Wettbewerbe

Wettbewerb für ein Tonhalle- und Kongress-Gebäude in Zürich

Aus dem Bericht des Preisgerichts

I. Preis (6000 Fr.), Entwurf Nr. 94. Verfasser M. E. HAEFELI, W. M. MOSER und R. STEIGER.
Erdgeschoss-Grundriss
und Schnitte.
Masstab 1 : 700.

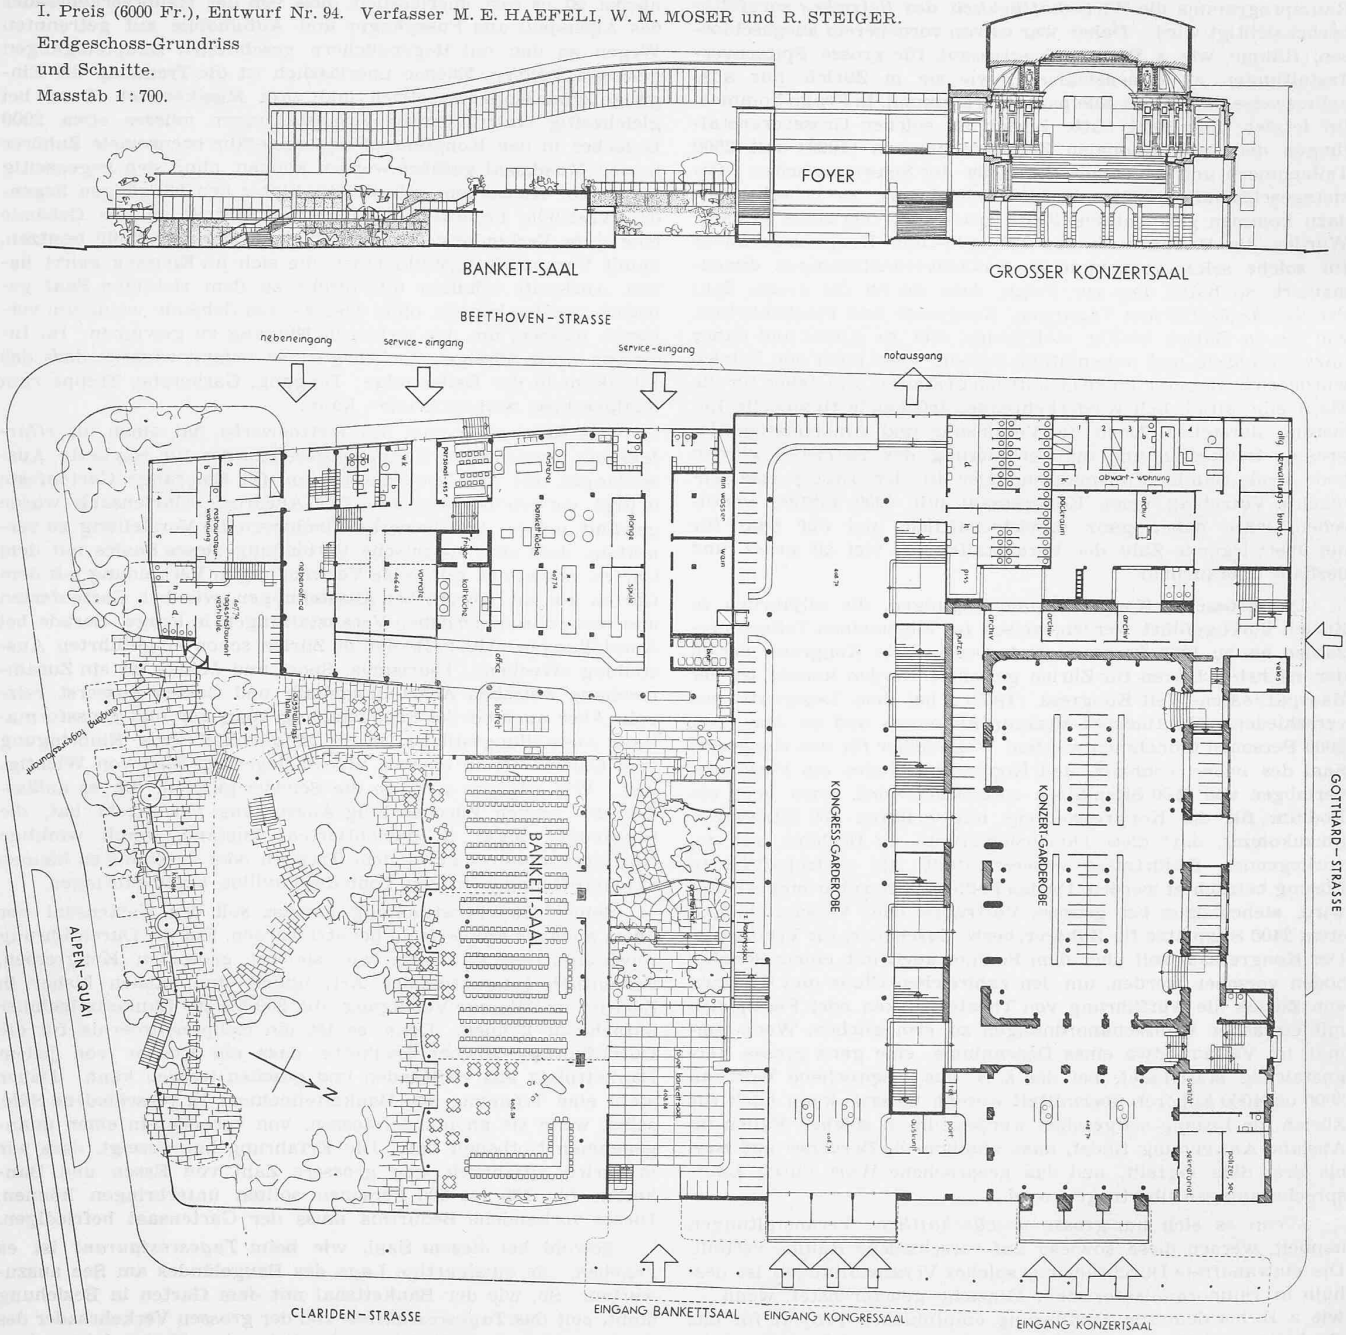
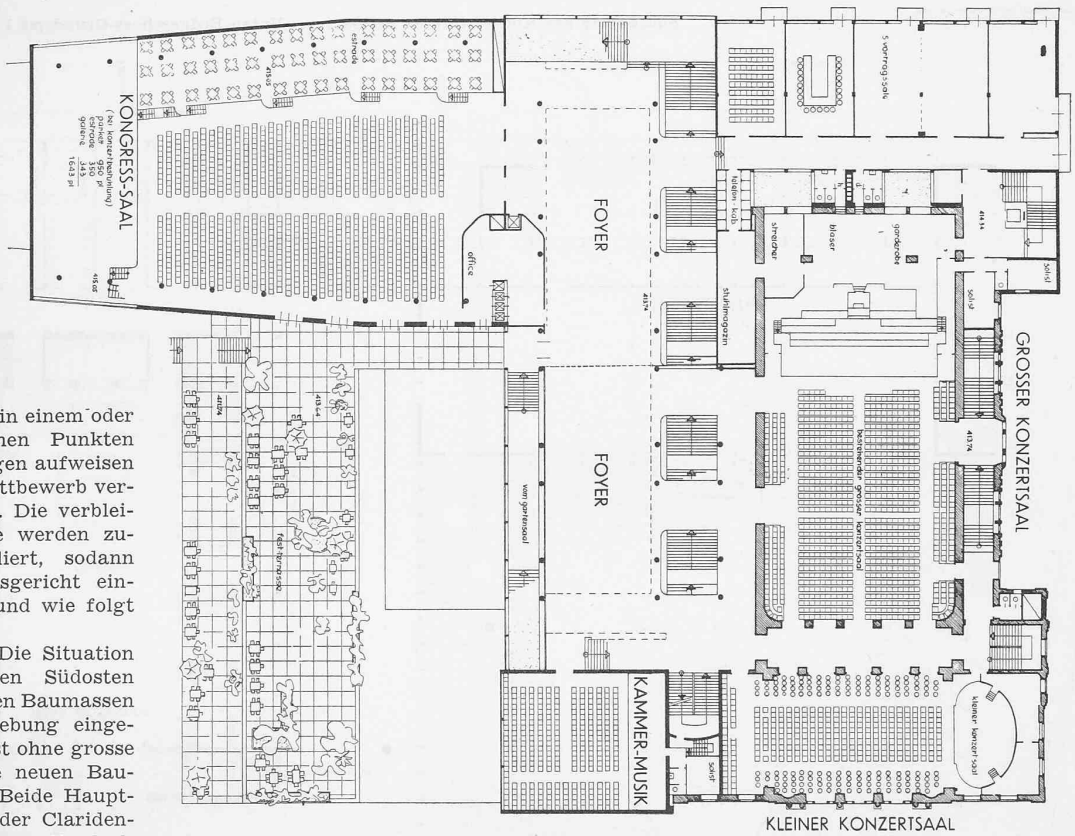
Entwurf Nr. 94. Die Situation mit Gartenhof gegen Südosten und niedrig gehaltenen Baumassen ist gut in die Umgebung eingepasst. Der Altbau ist ohne grosse Aenderungen an die neuen Bauteile angeschlossen. Beide Haupteingänge liegen an der Claridenstrasse, durch grosses Vordach im Freien zusammengefasst. Auch im Innern ist die Verbindung der Eingänge durch eine Halle hergestellt. Die Garderobeanlagen im Erdgeschoss sind richtig bemessen, die Einführung in die Treppen vom Konzertteil aus lässt zu wünschen übrig. Die Foyeranlage im Obergeschoss mit Ausblick gegen den See, ihren verschiedenen Treppen und Galerien ist eine architektonisch wertvolle Lösung und schafft eine dem Zwecke des Raumes entsprechende festliche Stimmung. Der Gartensaal mit Garten und eigenem Vestibül ist liebevoll durchgebildet, doch ist das Gartenrestaurant mit seinen Terrassen, Treppen und Dächern zu stark aufgelöst. Auch besitzt das Tagesrestaurant keine Verbindung mit dem Innern des Gebäudekomplexes. Die Gestaltung des grossen Saales ist ein architektonisch beachtenswerter Vorschlag, wenn auch nicht in allen Teilen gut durchgebildet. Die Lage eines Teils der Nebenräume für den Kongressbetrieb im Nordteil des Gebäudekomplexes mit kompliziertem Zugang ist nicht günstig. Uebungssaal 2 hat keinen direkten Zugang. Die Küchenanlage liegt gut und ist sorgfältig durchdacht.

Das Projekt zeichnet sich aus durch die gute Steigerung im Aufbau der Baumassen, durch den Reichtum an räumlichen Beziehungen und eine sorgfältige Differenzierung, die jedoch in gewissen Einzelheiten fast zu weit geht. — Kubikinhalt alt 39 006 m³, neu 72 946 m³, total 111 952 m³.

II. Preis (5000 Fr.), Entwurf Nr. 62. — Verfasser KELLERMÜLLER & HOFMANN, Arch.

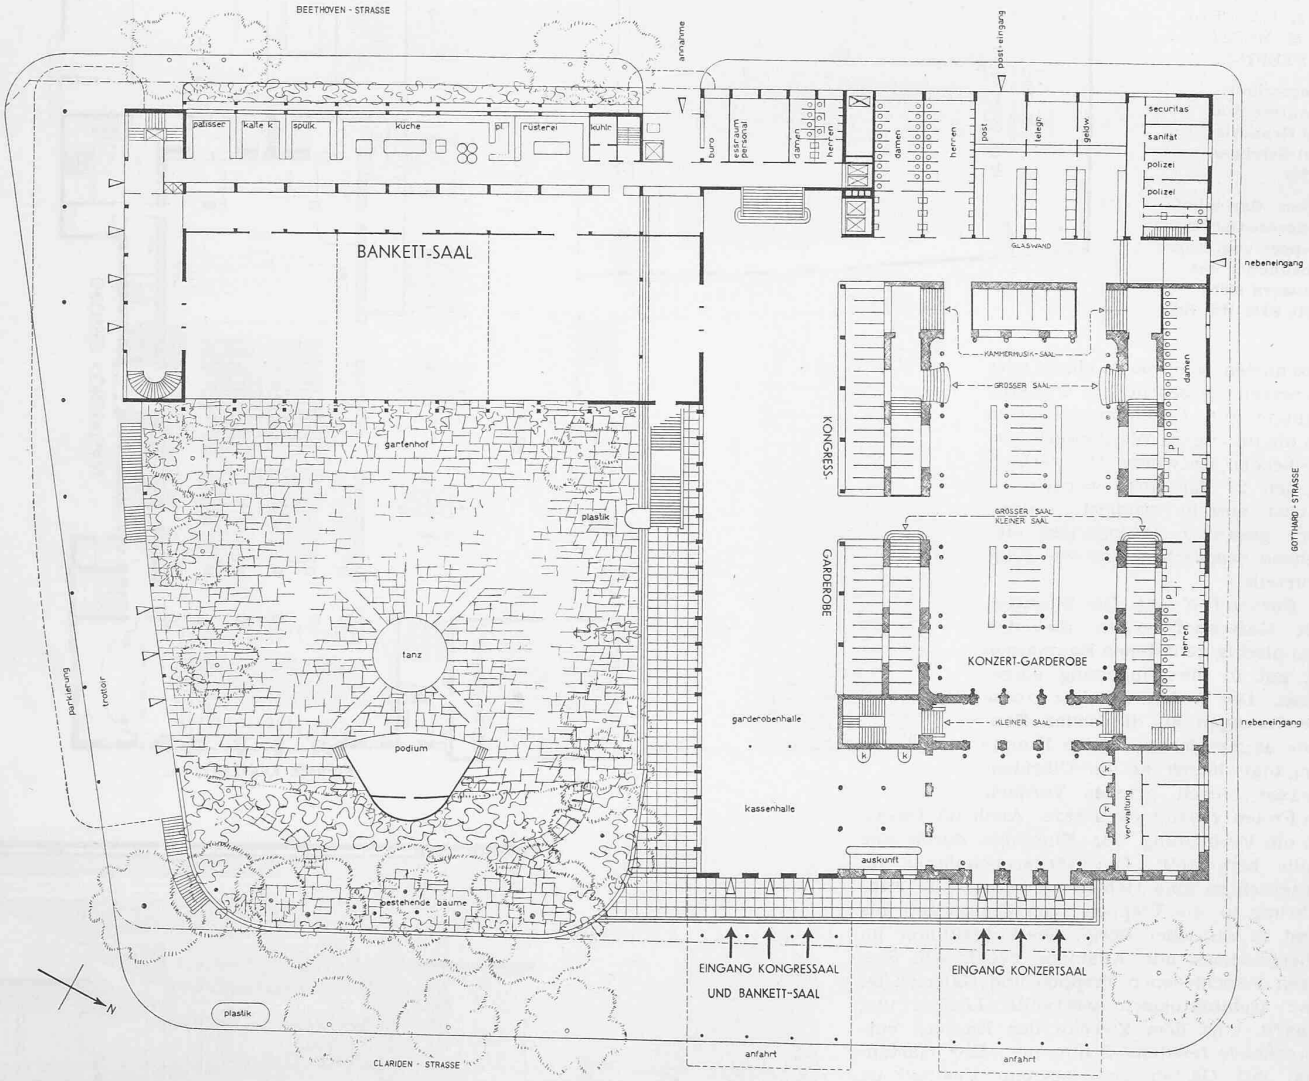
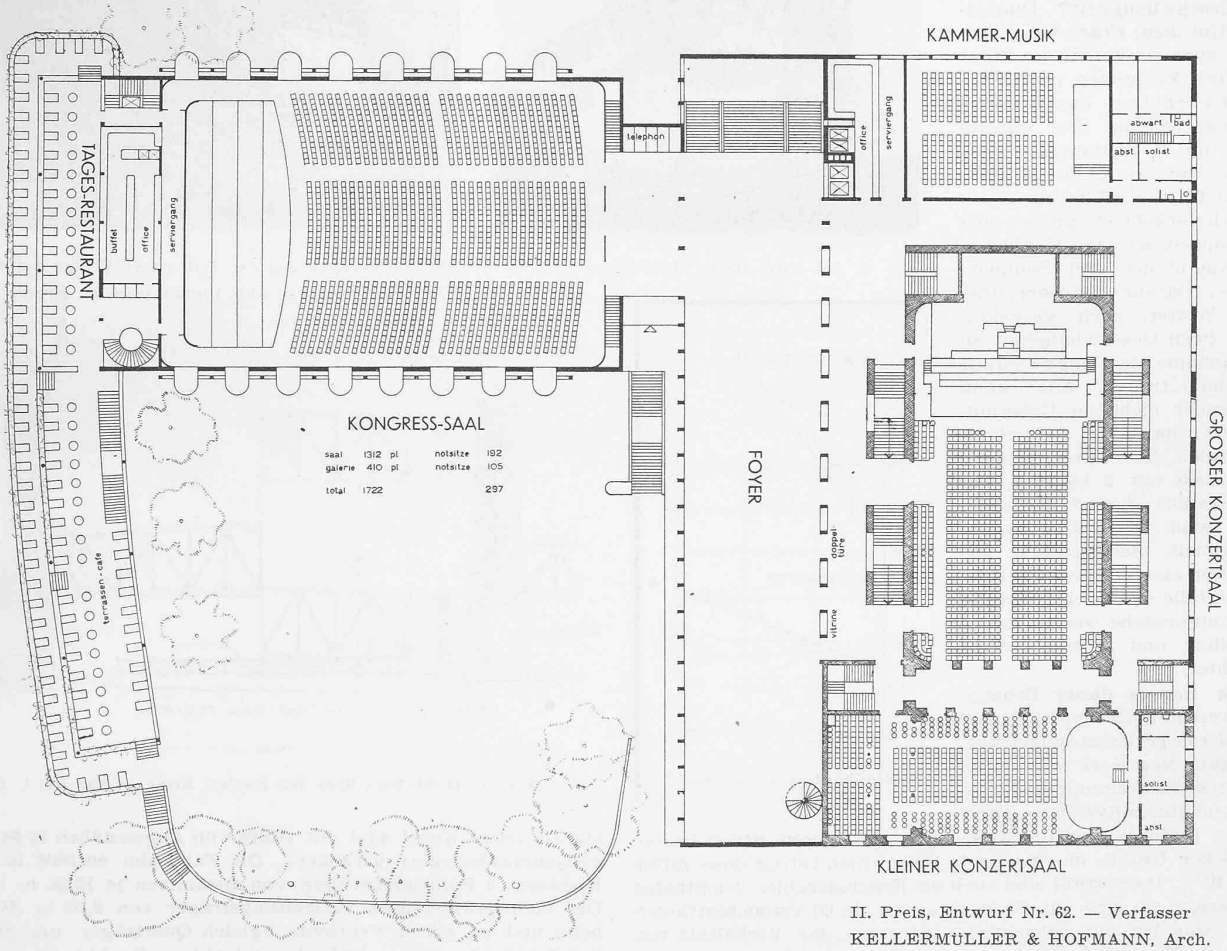
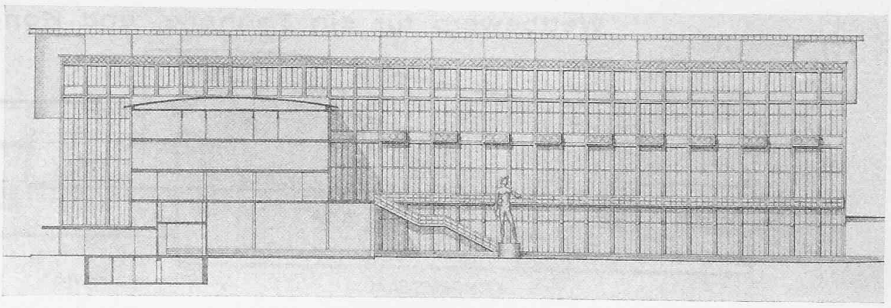
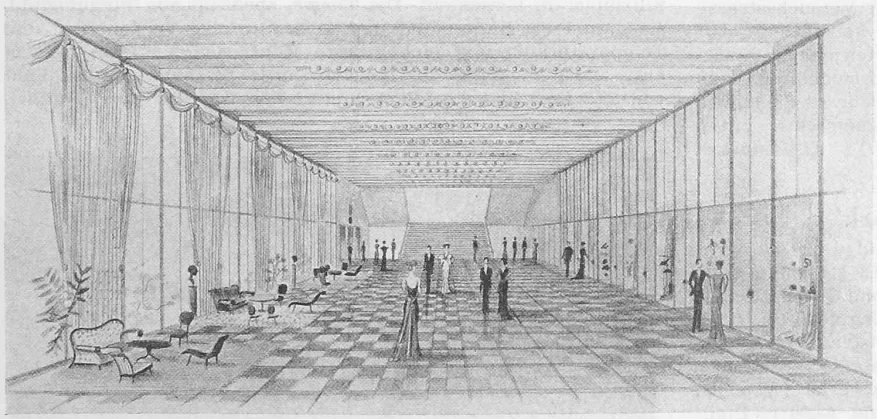
Entwurf Nr. 62. Die Gebäudegruppierung mit grossem Garten gegen den Bürkliplatz ist gut. Der Altbau ist sorgfältig in die Massenverteilung eingegliedert und nur durch kleinere Verbesserungen in den Treppen verändert. Die beiden Haupteingänge liegen nebeneinander mit zweckmässigen Zufahrtmöglichkeiten. Sie sind durch ein querliegendes Vestibül geschickt miteinander verbunden. Gut ist der breite Fussgängerstreifen vom Quai bis zum Eingang. Das Projekt weist im Erdgeschoss gute Garderobeverhältnisse und eine richtige und klare Disposition der Treppen auf. Für den Kongressbetrieb sind Post, Bank, Polizei und Sanität etwas abgelegen. Der Gartensaal mit guter Küchenanlage liegt à niveau mit dem Garten; die anschliessende Garderobehalle erhöht die Verwendungsmöglichkeit der beiden Räume. Alle Versammlungssäle liegen im Obergeschoss und

sind durch verschiedene Vestibüls gut zusammenfassbar, doch ist auch die Trennungsmöglichkeit der verschiedenen Betriebe sorgfältig durchdacht. Das grosse Vestibül des Kongressaales liegt gegen den Garten, die Aussicht auf den See ist jedoch durch den Restaurationsbau behindert. Das Tagesrestaurant liegt im ersten Stock über der Strasse und schützt den Gartenhof gegen den Strassenlärm. Die Verbindung der Küche mit dem Buffet für Tagesrestaurant und Kongressaal ist nicht einwandfrei.

Die Architektur ist in den Einzelheiten feingliedrig und hat einen festlichen Charakter, die Gesamtwirkung wird jedoch durch die grosse Baumasse des Kongressteiles beeinträchtigt. Die An-

lehnung an nordische Holzarchitektur wirkt etwas eigenartig. Die niederen, aufgelockerten, vorgelagerten Bauteile geben massstäblich gute Verhältnisse. Im grossen Kongressaal müssten die Fenster noch mit der Deckenform in richtige Uebereinstimmung gebracht werden. — Kubikinhalt alt 40 706 m³, neu 76 323 m³, total 117 029 m³. (Fortsetzung folgt.)
